Oggetto: ID n.8289 – Piano ambientale di cui al DPCM 29 settembre 2017 – Convocazione della Conferenza di Servizi di cui all'art.5, comma 2, del medesimo DPCM per l'attuazione della prescrizione n. UA25 (chiusura discarica "ex Cava Cementir"). Richiesta supporto tecnico per la CdS del 14/02/2022.

Rif. nota Regione Puglia prot. n. 1644 del 10/02/2022 (acquisita al prot. ARPA. n. 10187 del 11/02/2022)

Figura 1 – estratta da “*discarica ex cava Cementir - indagini integrative per caratterizzazione del corpo discarica e dei terreni di scavo del diaframma sondaggi agosto/settembre 2021 – chelab*”

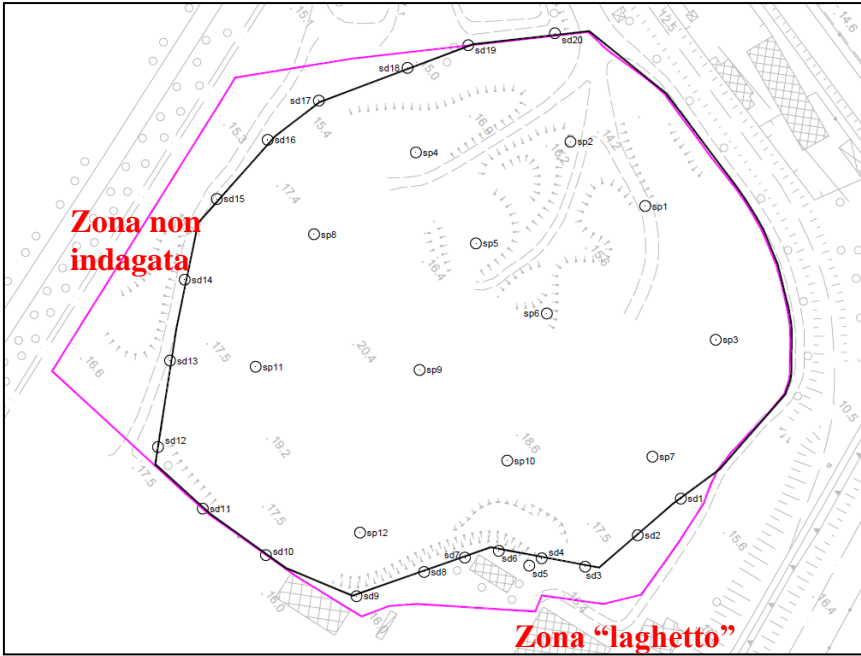
Non sono riportati in planimetria, in quanto non richiesti dalla CdS:

- Il tracciato del diaframma “*Cotecchia*” esistente (in magenta nella sottostante planimetria);
- Il perimetro dell’area asservita alla ex ILVA (inizio esercizio discarica).

Quindi, nonostante la planimetria risponda alla specifica richiesta della Conferenza di Servizi, essa non chiarisce in maniera univoca la delimitazione dell’area che nel tempo fu gestita da ILVA S.p.A. e che dovrebbe includere il perimetro del diaframma esistente (spazio compreso tra la linea magenta e la linea nera). Non si può pertanto escludere che nell’area compresa tra il nuovo (diaframma approvato nel 2018 in nero nell’immagine sottostante) ed il vecchio diaframma esistano ulteriori protrusioni di rifiuti (non sono state effettuate indagini integrative).

- Considerato quanto su esposto l'Agenzia conferma il parere positivo sulla variante di progetto proposta con le seguenti prescrizioni:
- a) In sede di Conferenza di Servizi deve essere definita e certificata da idonea documentazione (contratto di fruizione ect.), la delimitazione dell'area a suo tempo gestita da ILVA S.p.A. ed attualmente da ILVA in A.S..

- c) Si dovrà porre particolare attenzione alla definizione del materiale prodotto durante le attività di scavo propedeutiche alla posa in opera del diaframma, individuando eventuali ulteriori volumi di rifiuti e protrusioni del corpo discarica che renderebbero inefficace la funzione di isolamento dello stesso diaframma.
